**О принятии единообразных технических предписаний для колесных транспортных средств, предметов оборудования и частей, которые могут быть установлены и/или использованы на колесных транспортных средствах, и об условиях взаимного признания официальных утверждений, выдаваемых на основе этих предписаний\***

## Добавление 64: Правила № 65

### Пересмотр 2 – Поправка 1

**Единообразные предписания, касающиеся официального утверждения специальных предупреждающих огней, устанавливаемых на механических транспортных средствах и их прицепах**

### Примеры знаков официального утверждения

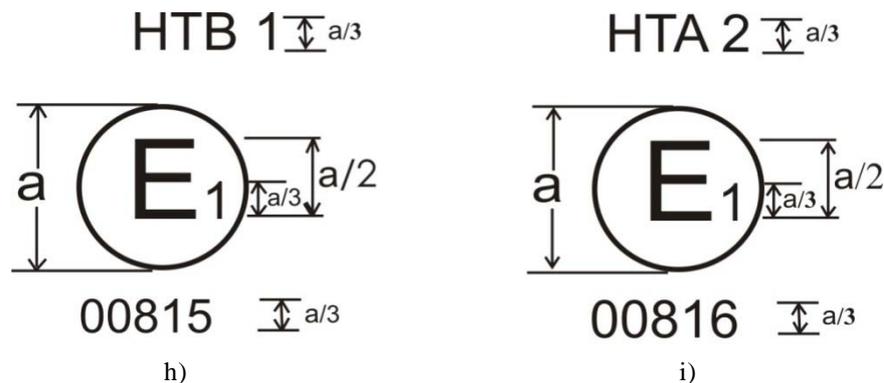
Включить следующие новые примеры знаков официального утверждения, обозначенные буквами h) и i):

- h) на неполной установке специального предупреждающего огня, указывает, что этот огонь был официально утвержден в Германии (E1) под номером официального утверждения 00815. Этот номер официального утверждения свидетельствует о том, что официальное утверждение было предоставлено в соответствии с требованиями Правил в их первоначальном виде и что речь идет о синем поворачивающемся или неподвижном проблесковом специальном предупреждающем огне класса 1 (НТВ 1).

- i) на неполной установке специального предупреждающего огня, указывает, что этот огонь был официально утвержден в Германии (E1) под номером официального утверждения 00816. Этот номер официального утверждения свидетельствует о том, что официальное утверждение было предоставлено в соответствии с требованиями Правил в их первоначальном виде и что речь идет об автожелтом поворачивающемся или неподвижном проблесковом специальном предупреждающем огне класса 2 (НТА 2)".
